Technical information 2009026

TECHNICAL DATA SHEET 2009026

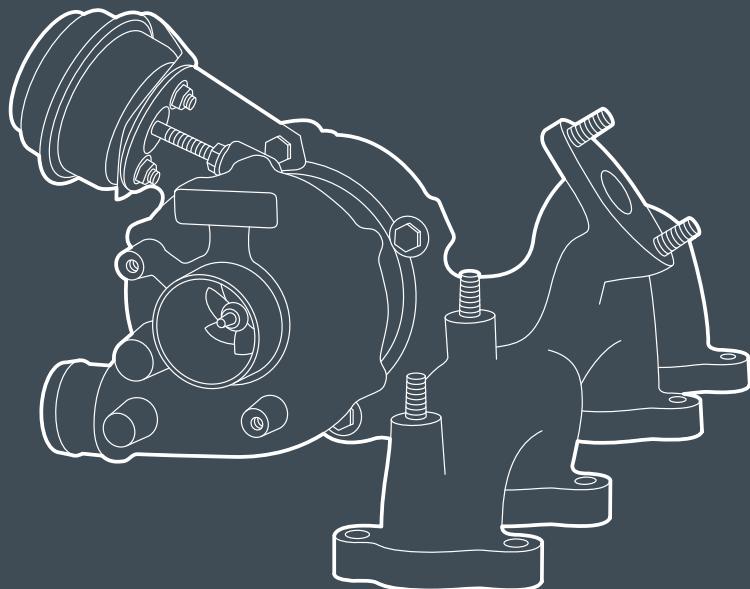
You may observe some differences between the intake pipes in the air pressure outlet zone.

The turbo has been technically modified so that the former reference 5303-970-0132 has now been replaced by the current reference 5303-970-0139.

Both turbos are compatible, however you are now fitting the latest reference on your vehicle. You need to mount the silencer with original reference 03L131111E.
